**Addenda A2 / Addendum 02**

Date : 12 juillet 2017 / *July 12th 2017*

Réfection des bâtiments de services – Ensemble 1 /  
*Campground buildings rehabilitation – Package 1*

**Parcs Canada / *Parks Canada***

1 PLAN REZ-DE-CHAUSSÉE / GROUND FLOOR PLAN.  
A121f 1 : 50

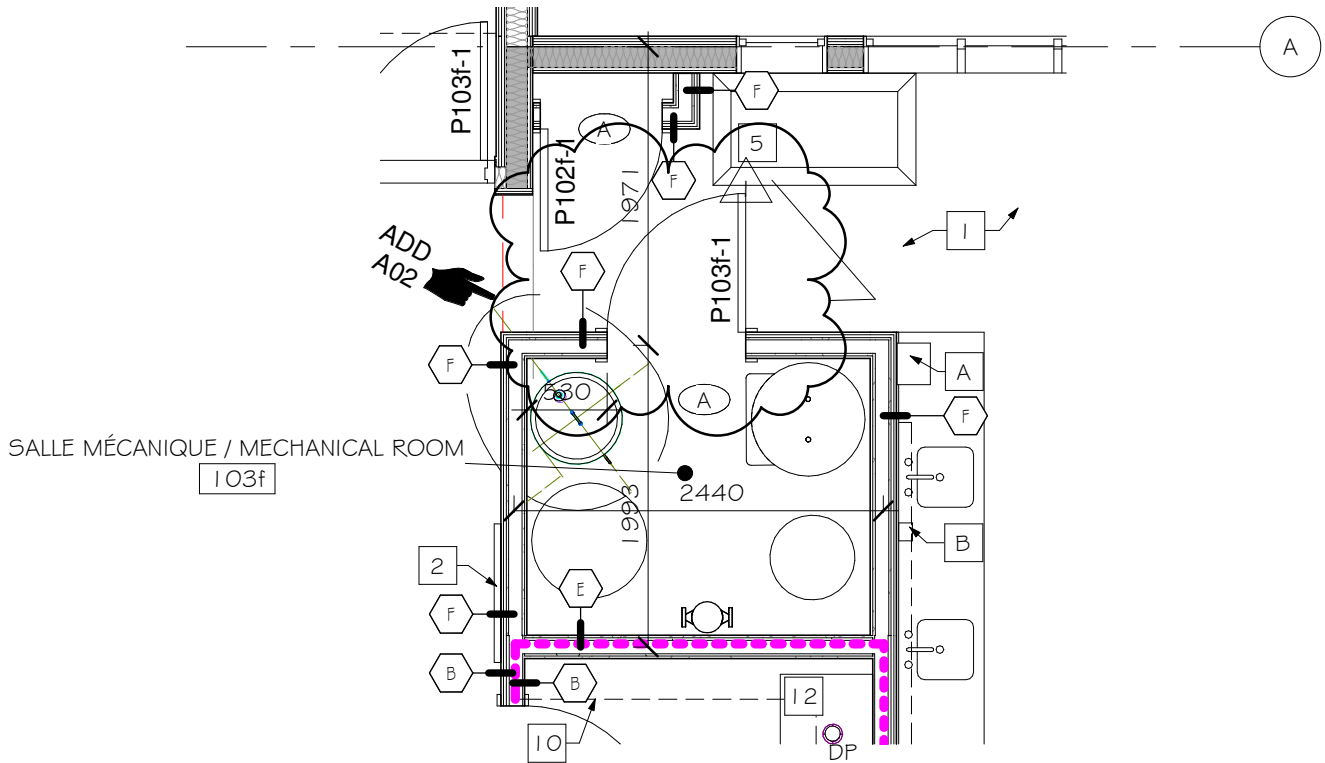
3. Page A201f ; Note J des notes « accessoires de toilettes » : Remplacer le mot « tablette » par « banc » et le mot « shelf » par « bench ». / *Page A201f; Note J of washroom accessories; Replace the word « tablette » by « banc » and the word « shelf » by « bench ».*
4. Détail 1/A201f : La porte de la salle mécanique 103f a été déplacée. Voir l'extrait 01. / *Detail 1/A201f: The location of the door of the mechanical room 103f was changed; see the extract 01.*
